*Ministero dell' Ambiente e della Sicurezza Energetica*

**Parere n. 562 del 30 aprile 2024**

<b>Progetto:</b>	<p><b><i>Variante ex Art. 169 Dlgs n. 163/2006</i></b></p> <p><b><i>Collegamento Autostradale tra Dalmine, Como, Varese, Valico del Gaggiolo ed opere ad esso connesse (Autostrada Pedemontana Lombarda). Progetto Esecutivo Tratte B2 – C</i></b></p> <p><b>ID_VIP 10970</b></p>
<b>Proponente:</b>	<p><b><i>Concessioni Autostradali Lombarde S.p.A.</i></b></p>

**Figura 20 – Variante C-24 – Svincolo di Macherio - soluzione PE**

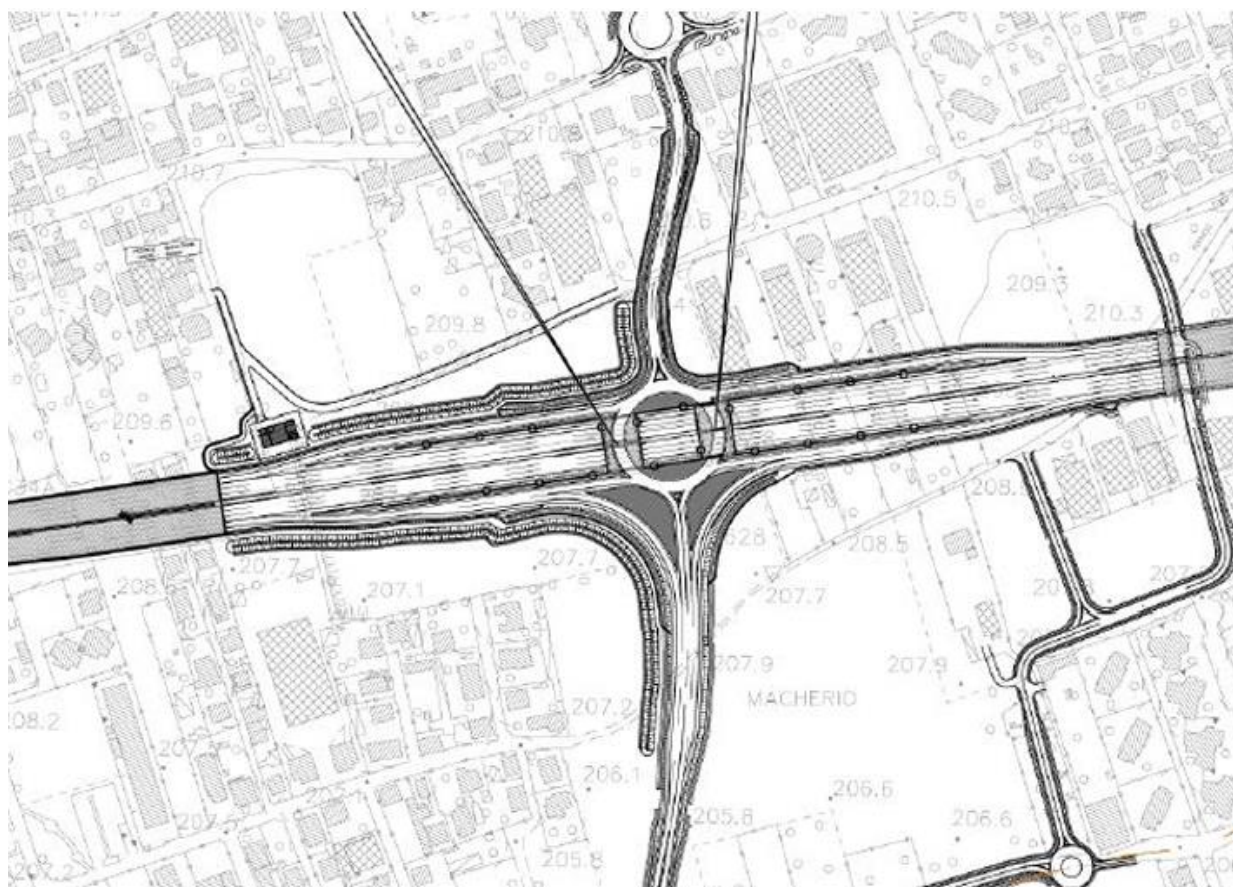
Lo svincolo di Macherio è stato modificato in PE eliminando le due rampe dirette nel quadrante nord. La viabilità connessa è stata modificata prevedendo una rotatoria nell'intersezione con Via

La variante rispetto al progetto definitivo segue le aree verdi senza compromettere le zone edificate compatte. Le modifiche apportate sono di modesta entità e comunque tali da non produrre variazioni sull'impatto ambientale rispetto alla configurazione del Progetto Definitivo.

**Figura 24 – Modifica progettuale B2-7 (in verde PD – in rosso PE)**

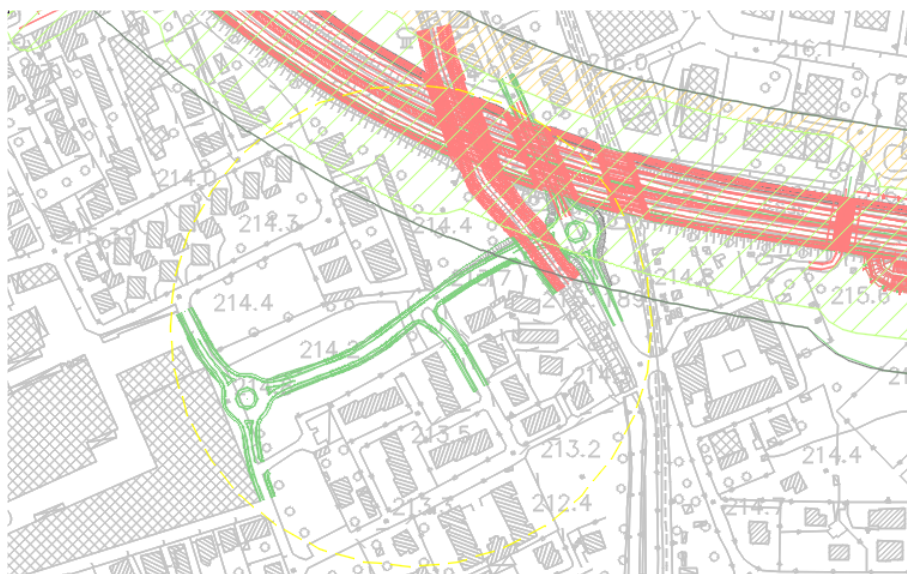
L'Amministrazione di Barlassina ha chiesto di stralciare la nuova viabilità via Silone, per il collegamento tra le viabilità esistenti via Foscolo e via Brennero.

**Figura 25 – Ottimizzazione progettuale B2-9 (in verde PD – in rosso PE)**

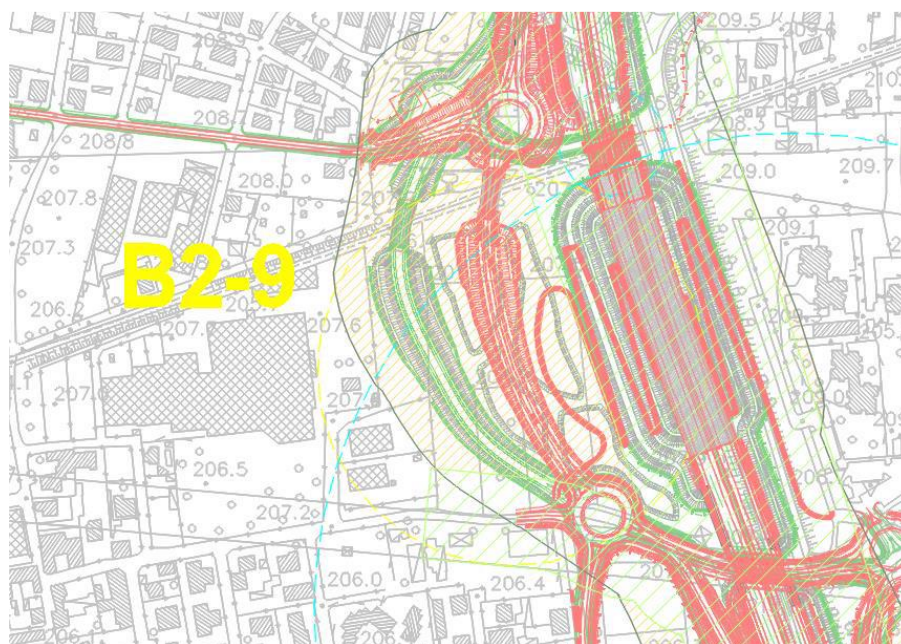
È stato chiesto di allontanare quanto più possibile la bretella di collegamento con via G. De Medici, in comune di Seveso dall'abitazione esistente ed avvicinarla all'asse autostradale nel tratto di innesto sulla rotatoria, purché senza aggravio di costi. Sia la posizione della rotatoria su via G. De Medici, che il rilevato dell'autostrada non devono lambire il traliccio.

La modifica apportata risulta essere dal punto di vista planimetrico meno impattante in quanto riguarda una porzione di territorio più contenuta.

Figura 26 – Modifica progettuale B2-10 (in verde PD – in rosso PE)

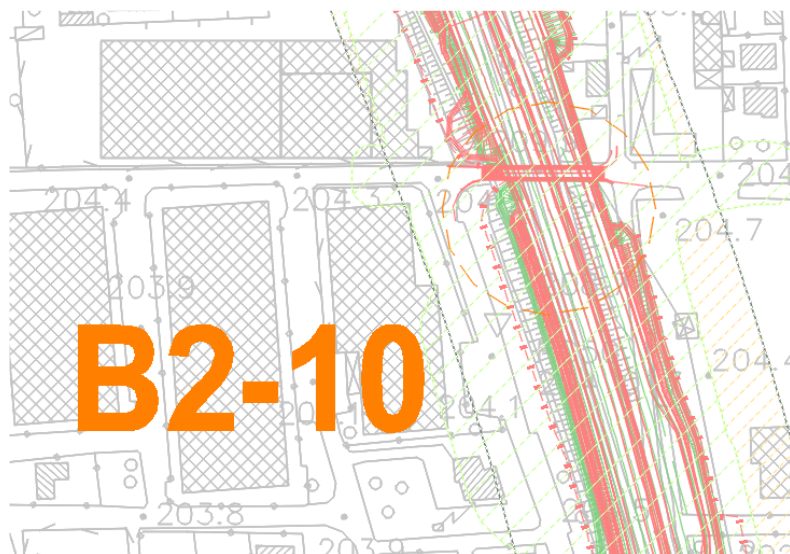
L'opera oggetto di variante è il Ponte San Benedetto e ha funzionalità connettive rispetto alla viabilità locale, in particolare agevola l'attraversamento del comune da est al centro cittadino.

Figura 27 – Modifica progettuale B2-11 (in verde PD – in rosso PE)

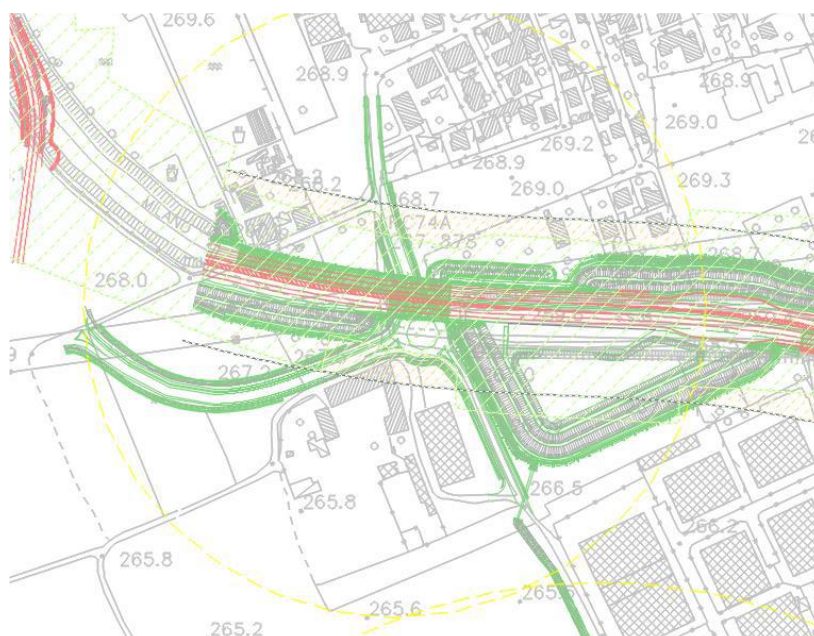
La viabilità e relativa rotatoria non sono oggetto dell'appalto in quanto l'opera è stata già realizzata.

**Figura 28 – Modifica progettuale B2-12 (in verde PD)**

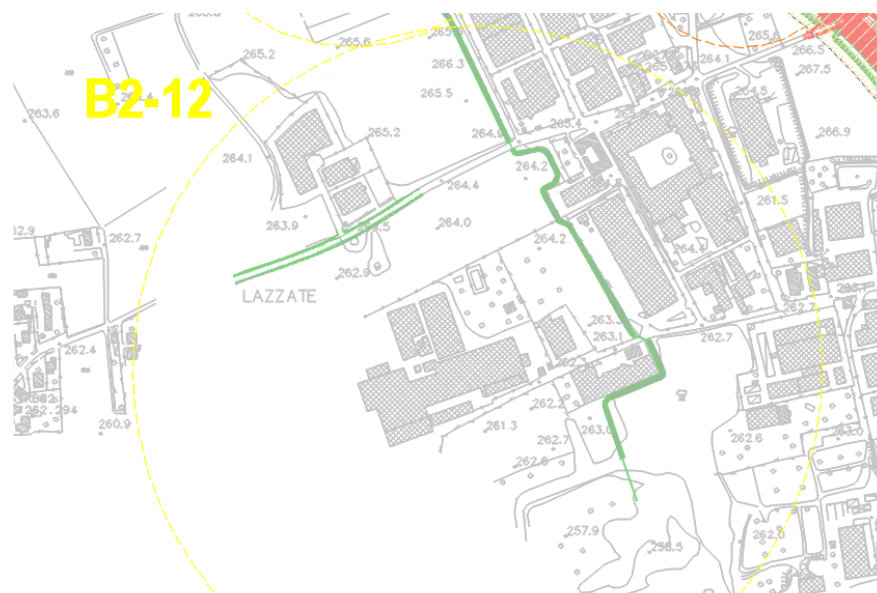
La via Galvani è stata inserita nei lavori della Tratta B1 e pertanto gli interventi non sono più oggetto di appalto.

**Figura 29 – Ottimizzazione progettuale B2-13 (in verde PD)**

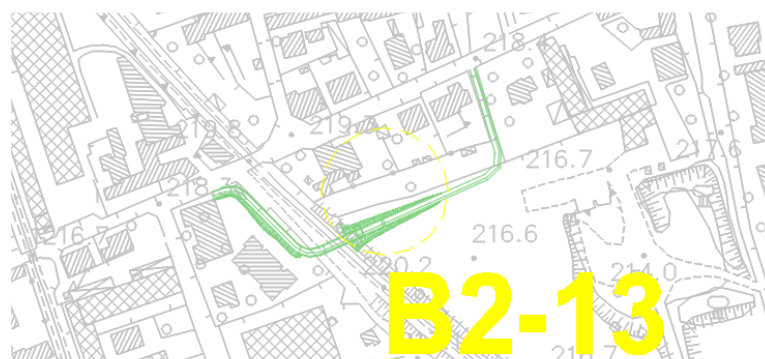
Le Amministrazioni hanno chiesto di stralciare il nuovo percorso ciclopedonale in corrispondenza di via Marconi, a cavallo del confine comunale tra Barlassina e Meda al fine di evitare possibili disagi per la sicurezza dei pedoni.

**Figura 34 – Ottimizzazione progettuale B2-20 (in verde PD – in rosso PE)**

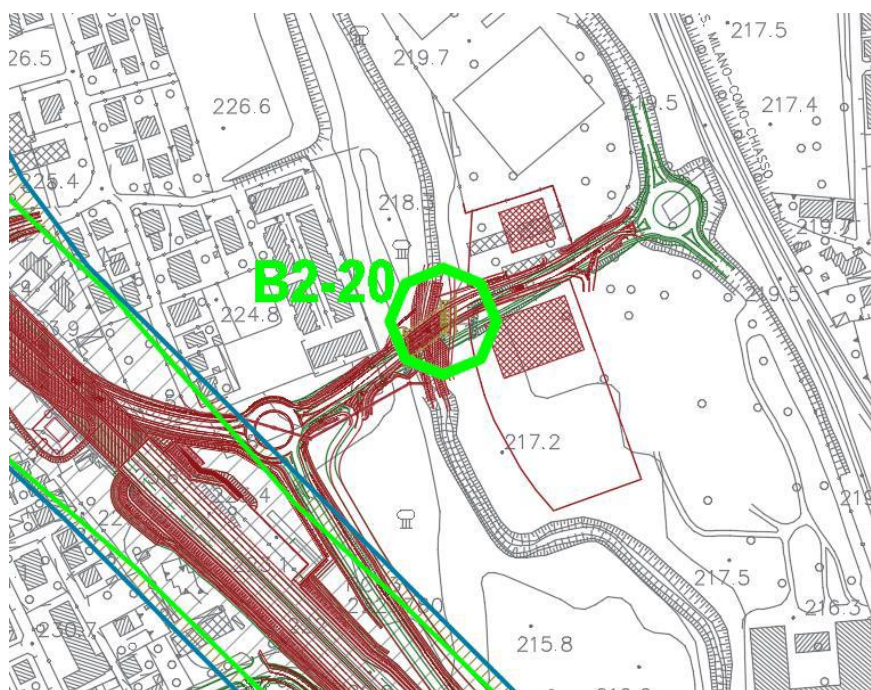
La modifica progettuale della viabilità via Prati su via delle Cave, in attraversamento al Seveso sullo svincolo di Lentate apportata nel PE, è stata necessaria per evitare gli edifici che attualmente risultano in costruzione sul versante EST del Seveso.

La nuova viabilità di Progetto Esecutivo si concilierà con lo stato dei luoghi attuale, raccordandosi con la viabilità esistente. Tale modifica consentirà l'espansione della zona industriale, lasciando le attività locali libere di proseguire con le attività di costruzione.

Figura 36 – Ottimizzazione progettuale B2-21 – cantiere B2.O3 stralciato

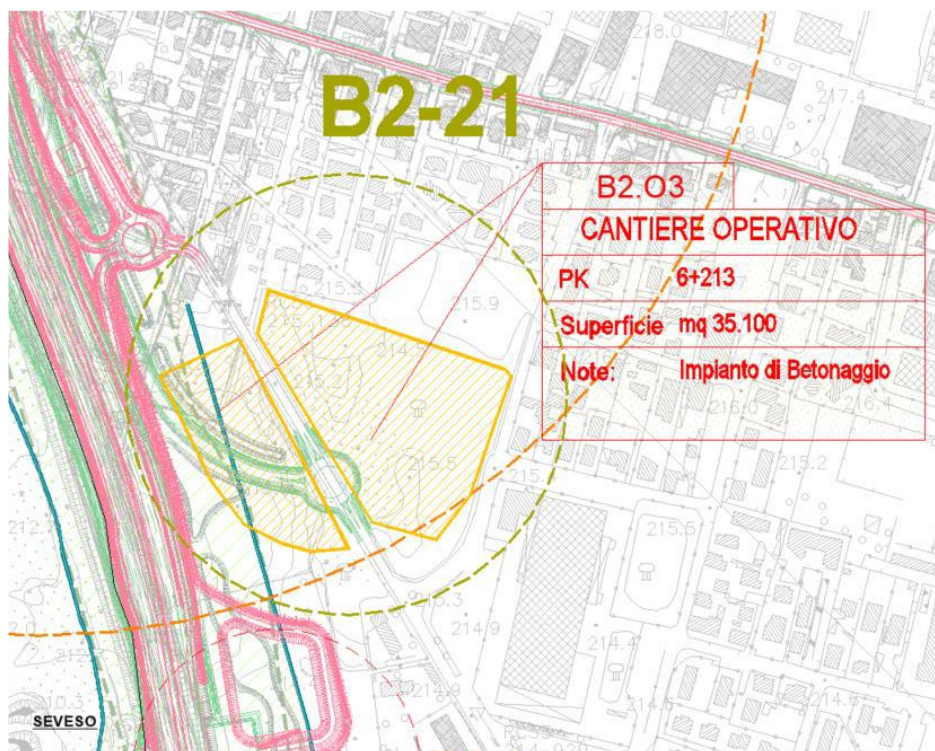
Risulta anche eliminata la rotatoria corrispondente con spostamento più a nord.

Figura 38 – Ottimizzazione progettuale C4-C5 (in verde PD – in rosso PE)

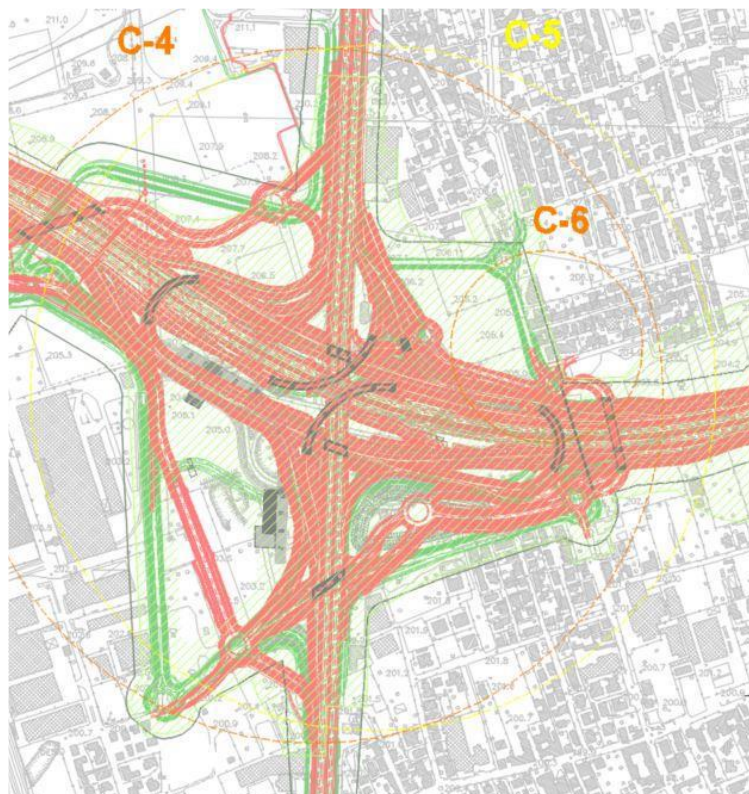
Le Amministrazioni comunali di Seregno e Lissone hanno richiesto il mantenimento dell'uscita di Seregno sud per agevolare gli accessi alle aziende ed ai nuclei abitati (quartiere Santa Margherita) garantendo un collegamento più diretto nel rispetto della sicurezza stradale e locale. A valle di ciò APL in accordo con ANAS, Comuni di Seregno e Lissone, Regione Lombardia e Provincia di Monza e Brianza ha elaborato una ottimizzazione progettuale, che prevede il mantenimento dello svincolo Seregno Sud. La modifica recepisce il dossier n. 3 inviato con ordine inizio attività. Dossier approvato in CDV il 16 giugno 2011.

A seguito della richiesta dei comuni, sullo svincolo Desio-Seregno, è stata aggiunta una corsia di scambio di lunghezza 590 metri, sottopassando il CV Lombardia esistente. La viabilità in questione avrà una WBS dedicata nel PE. Rampa svincolo Desio - Rampa Via Mattei WBS: CCDO02CSRA. Tale modifica recepisce il dossier n° 3 (approvato da CAL il 13.05.2019) inviato con ordine inizio attività.

**Figura 39 – Ottimizzazione progettuale C9 (in verde PD – in rosso PE)**

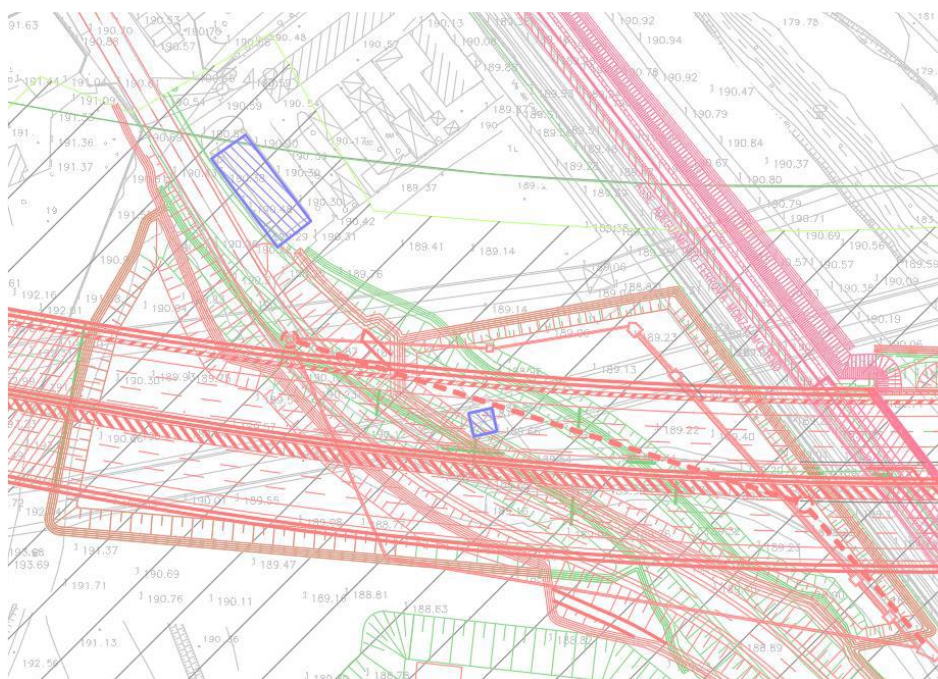
Nel progetto esecutivo è stata prevista una variazione del tracciato di via Celti, nello stato di fatto la viabilità è in adiacenza al tracciato ferroviario, anch'esso oggetto di modifica.

Figura 42 – Ottimizzazione progettuale C16 (in verde PD – in rosso PE)

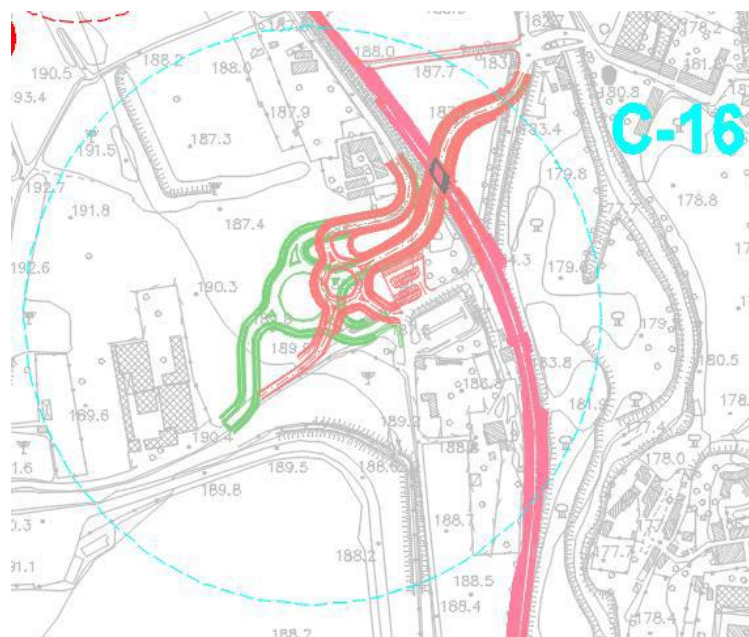
all'infrastruttura senza essere direttamente interessate da essa. Dal punto di vista ambientale il Proponente non riscontra impatti.

Figura 46 – Ottimizzazione progettuale C23 (a sinistra PD – a destra PE)

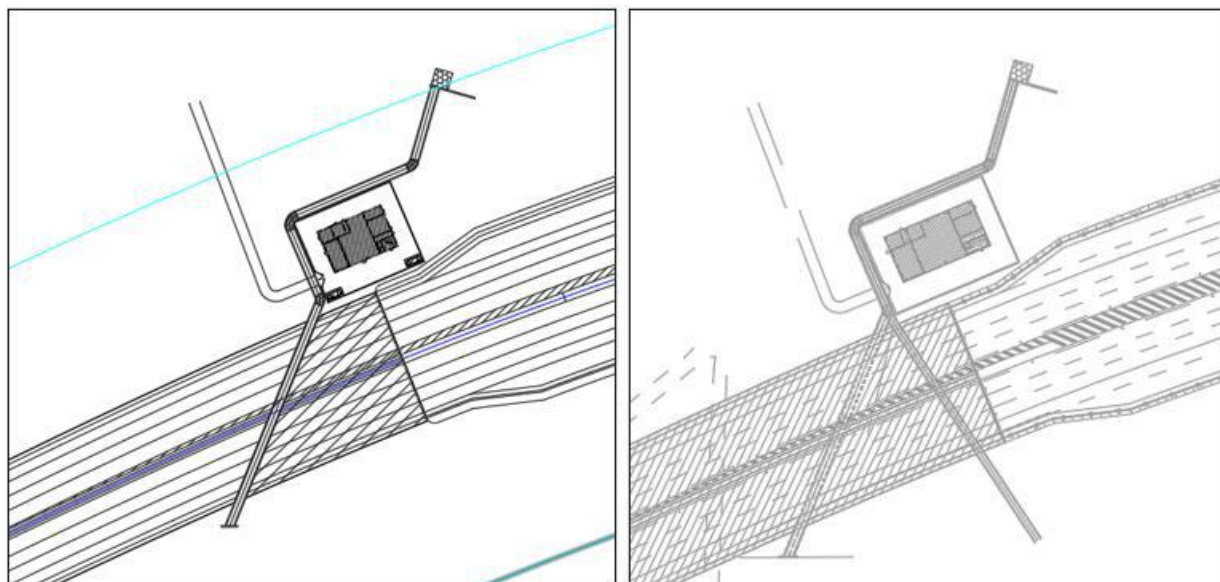
Nel progetto esecutivo è stata prevista la modifica del posizionamento del tombino WBS di riferimento CCM01TS01, in comune di Biassono; la nuova soluzione garantisce continuità del fosso idraulico evitando scarico in fognatura ed interferenze con proprietà private.

**Figura 47 – Ottimizzazione progettuale C25 (in verde PD – in rosso PE)**

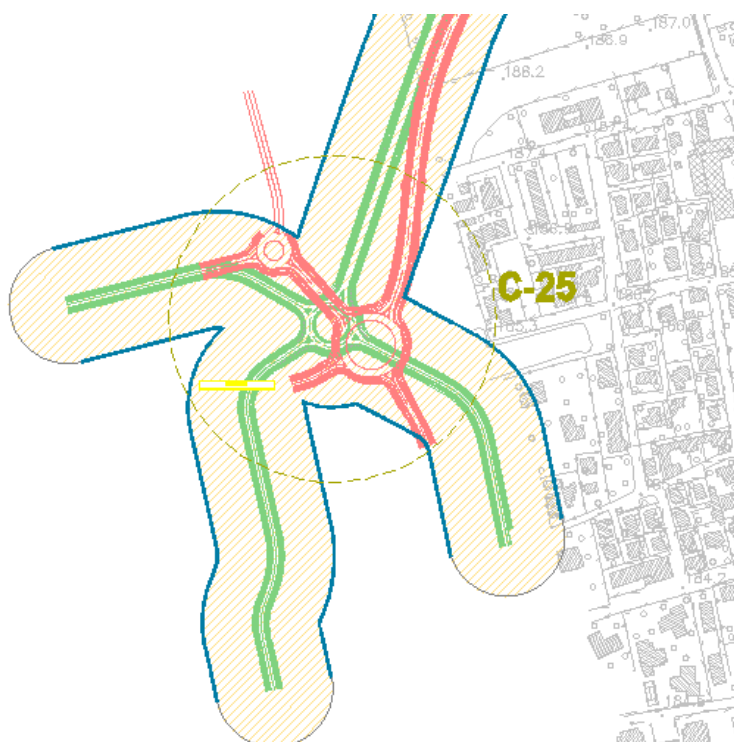
La zona oggetto di variante è situata all'interno delle aree soggette a trasformazione secondo il documento di piano e adiacente alle aree verdi previste dal piano dei servizi. La variante non individua particolari modifiche rispetto al progetto definitivo a livello programmatico: dallo stralcio planimetrico si evince lo spostamento della rotonda già prevista in PD e l'inserimento di una nuova rotonda.

Le modifiche apportate sono di modesta entità e comunque tali da non produrre variazioni sugli impatti.

Figura 49 – Ottimizzazione progettuale C27 (in verde PD – in rosso PE)

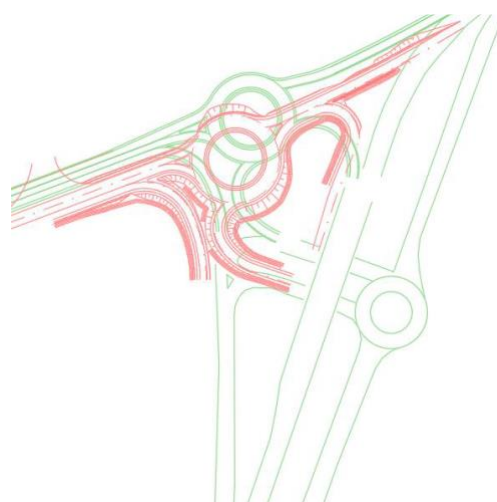
A seguito di un rilievo approfondito dell'area oggetto di intervento, si sono apportate delle ottimizzazioni alla rotatoria, la WBS oggetto di modifica è la viabilità denominata CCI35GE00. Tale traslazione riduce l'esproprio e il disboscamento dell'area verde a nord della rotatoria, pur

mantenendo le connessioni con le viabilità esistenti. Il Proponente non riporta la presenza di impatti dovuti alla modifica progettuale.

**Figura 50 – Ottimizzazione progettuale C28 (in rosso PE)**

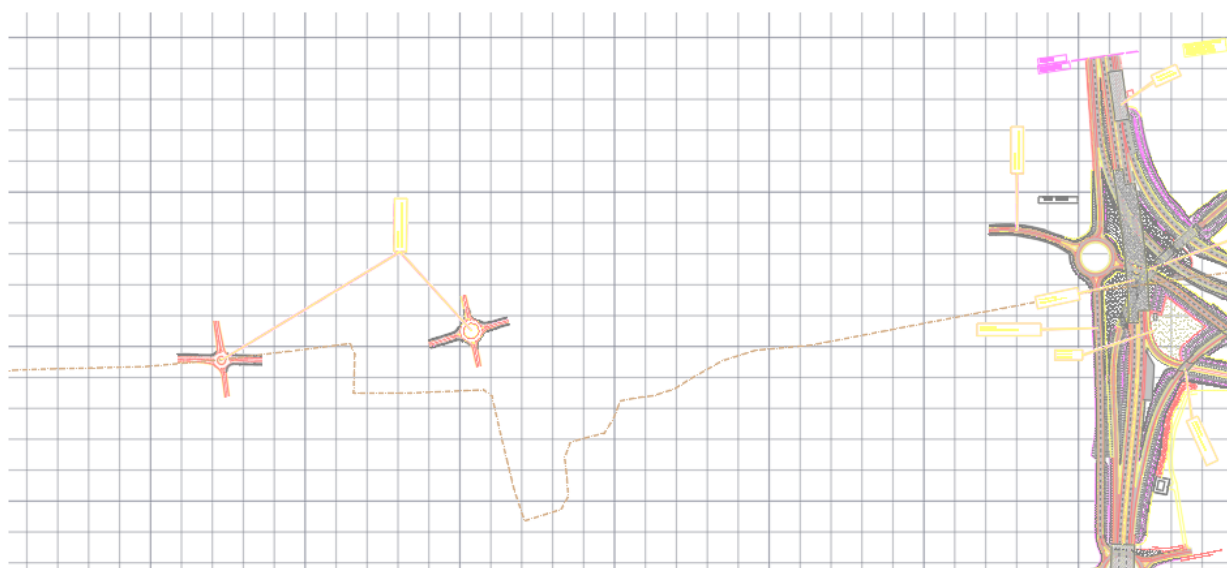
Sono stati sistemati n.2 incroci esistenti con inserimento di nuove rotatorie; tali incroci sono ubicati lungo la tangenziale sud della città di Cesano Maderno, precisamente sull'incrocio della tangenziale est con Corso Italia (Rotatoria ad Ovest) e Via Comasinella (Rotatoria ad est). Tali sistemazioni potenzieranno l'infrastruttura afferente allo svincolo di Cesano Maderno. Tale modifica non ha un impatto gravoso sul progetto poiché interviene su viabilità esistenti, aumentandone semplicemente la sicurezza.
